DÉVELOPPEMENT ÉOLIEN DES TERRES DE LA SEIGNEURIE DE BEAUPRÉ

Rapport complémentaire

Dossier n° 502017
Juillet 2007
Rév. n° 00

Le présent document répond aux questions et commentaires adressés au Consortium Boralex inc./Société en commandite Gaz Métro/Séminaire de Québec dans le cadre de l'analyse de recevabilité de l'étude d'impact sur l'environnement pour le projet de développement éolien des terres de la Seigneurie de Beaupré sur le territoire non organisé du Lac-Jacques-Cartier.

Figure 11
Visibilité des éoliennes
(zone d'étude des composantes visuelles)

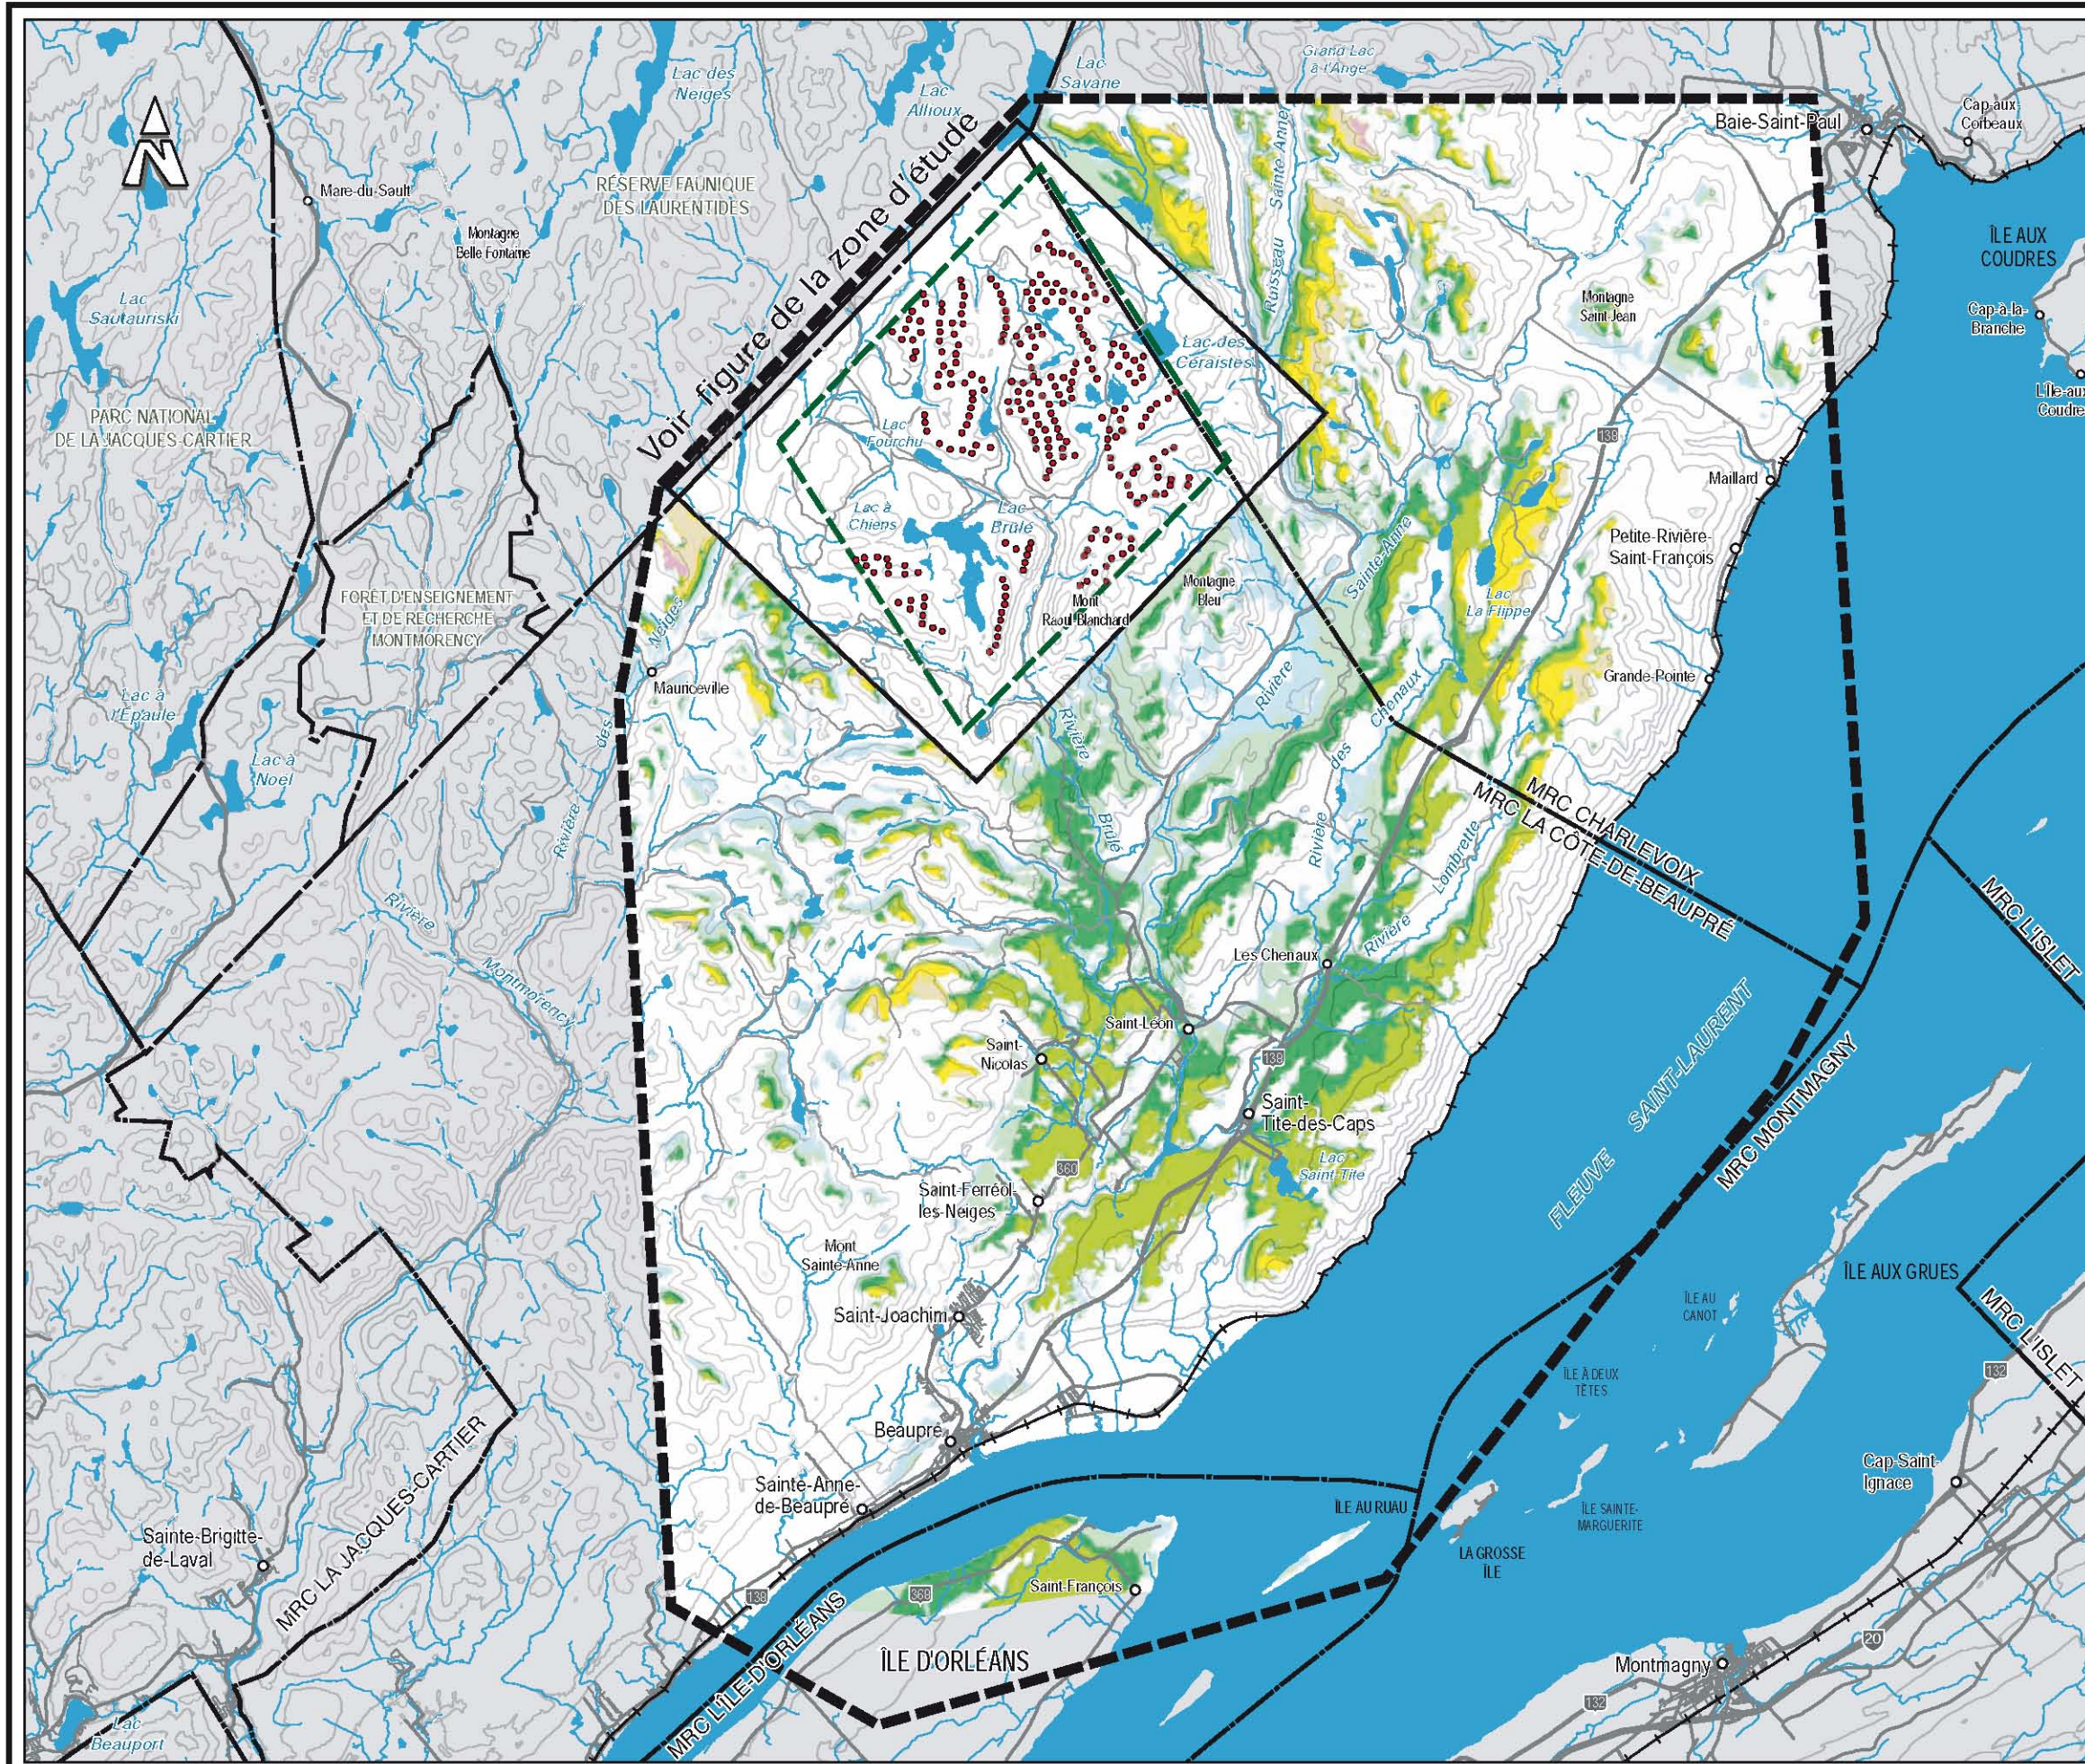
QC-78 Veuillez produire une carte de visibilité des éoliennes, c'est-à-dire une cartographie du nombre d'éoliennes visibles depuis tous points à l'intérieur de la zone d'étude, voire à l'extérieur. Le territoire représenté à la carte 8.3b peut être repris.

RCQ-78 Les cartes de visibilité sont présentées aux figures 11 et 12 du présent rapport. Deux cartes ont été produites, la première est présentée à l'échelle de la zone d'étude agrandie pour l'analyse des composantes de paysage. Celle-ci permet donc d'illustrer l'impact visuel à l'échelle régionale. La seconde carte tient compte de la zone d'étude du projet.
